陕西鸿升行航空科技产业园

4#、5#定制厂房调整变化对比图

4#厂房原方案剖面图

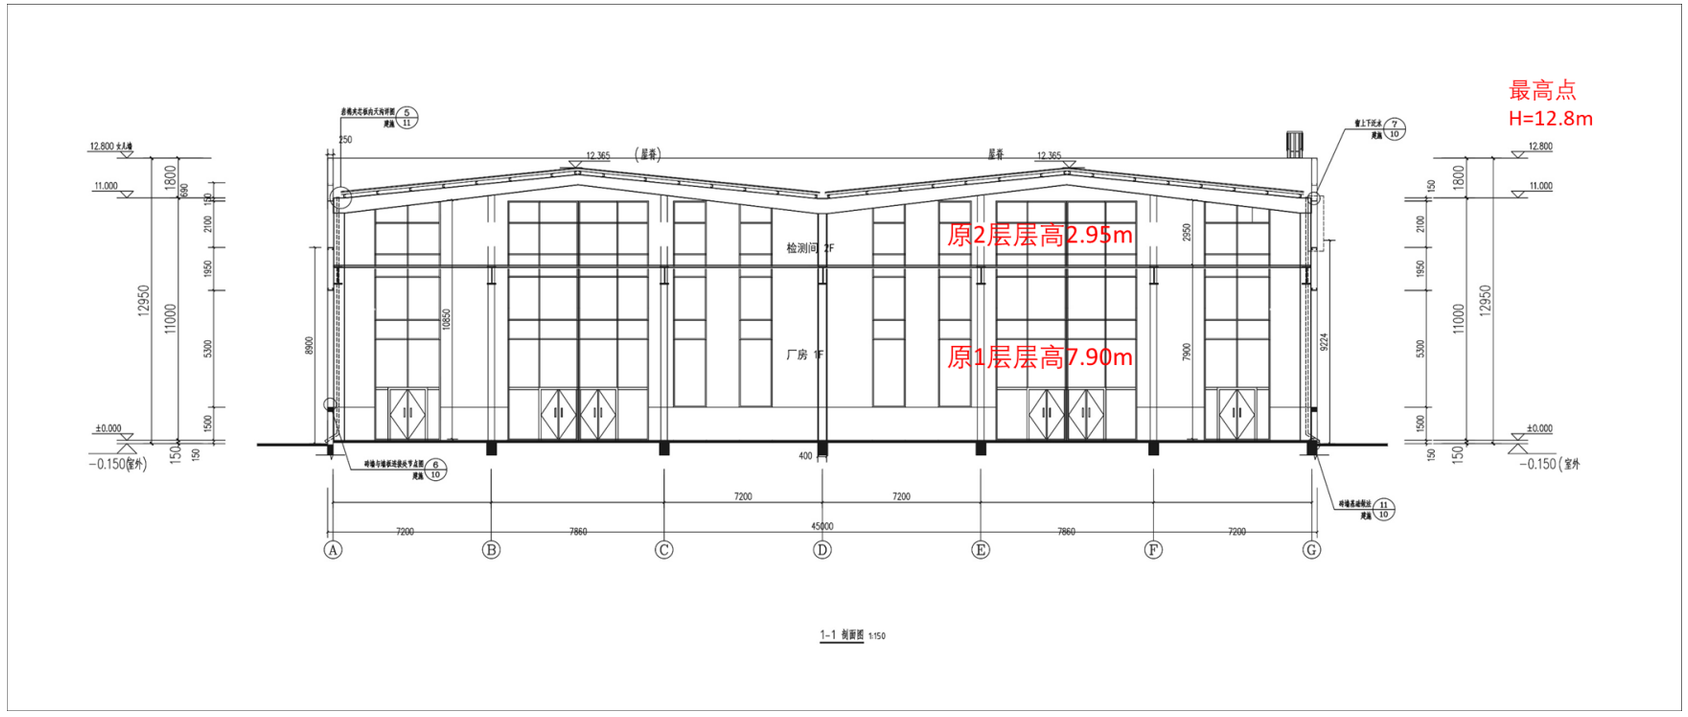
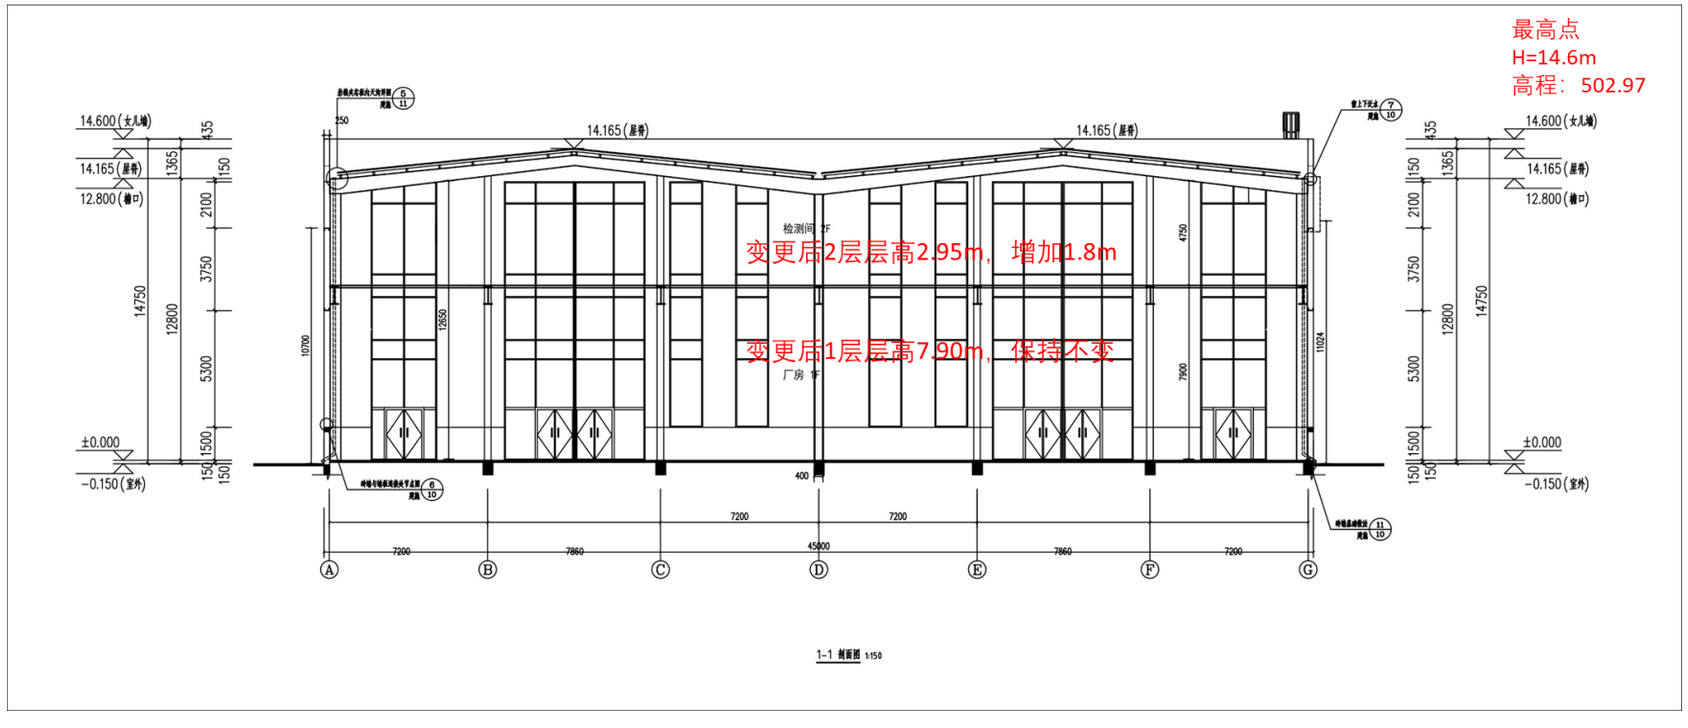
4#定制厂房原檐口高度为11.00米，变更后高度为12.80米；原屋脊高度为12.365米，变更后高度为14.165米；原女儿墙高度12.80米，变更后高度14.60米。

5#厂房原方案剖面图

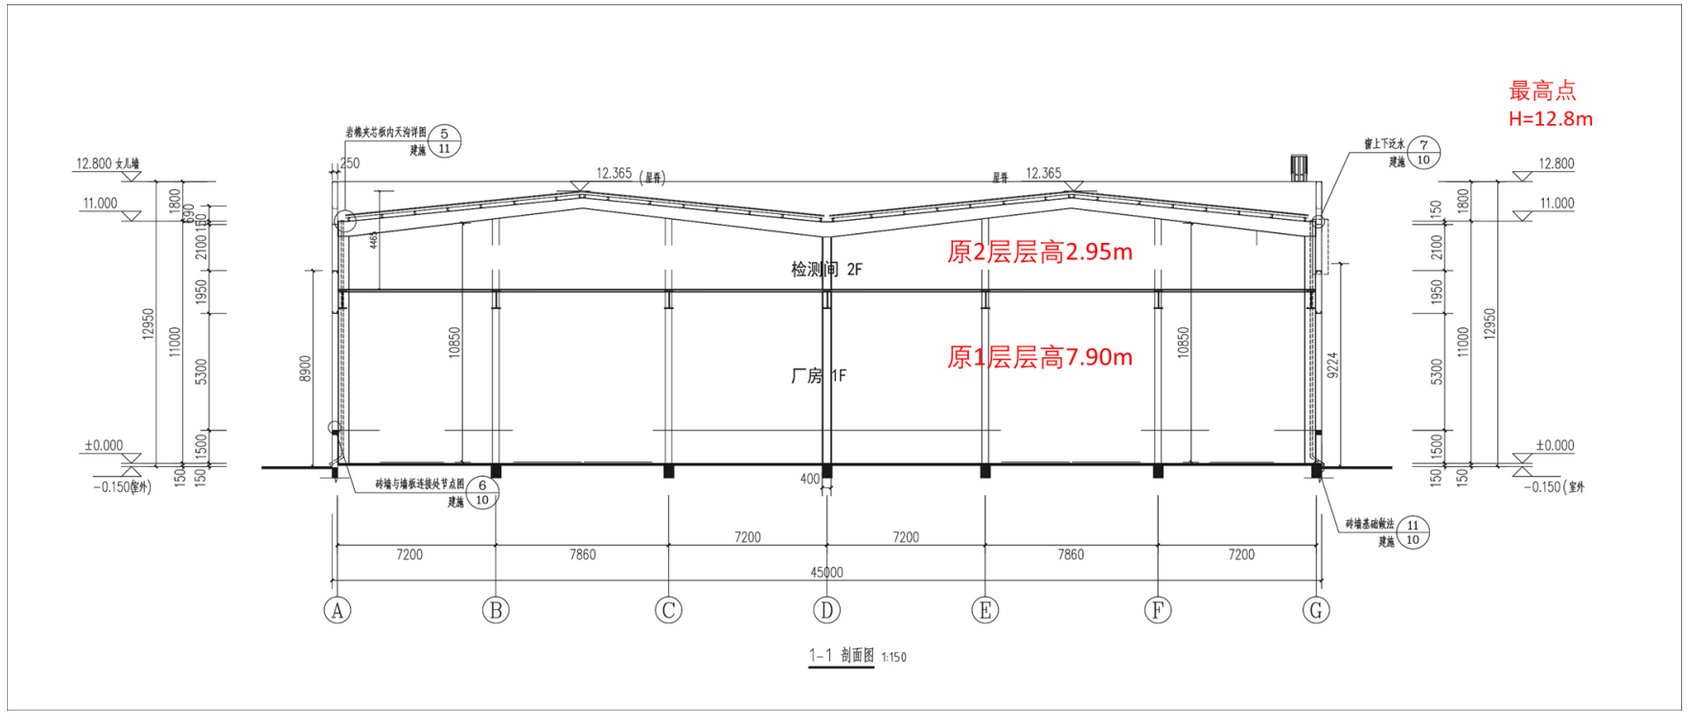
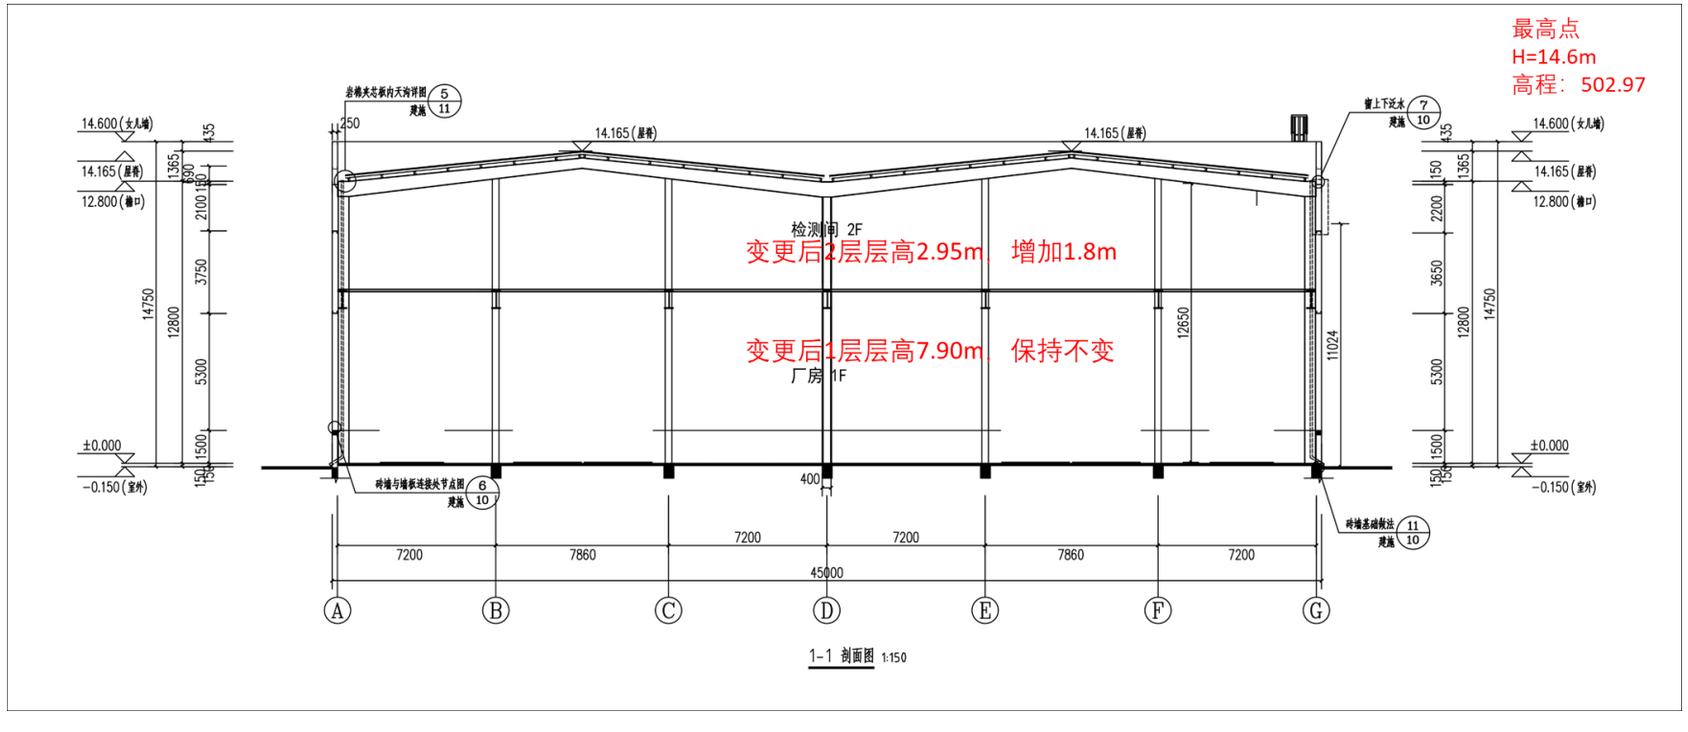
5#定制厂房原檐口高度为11.00米，变更后高度为12.80米；原屋脊高度为12.365米，变更后高度为14.165米；原女儿墙高度12.80米，变更后高度14.60米。
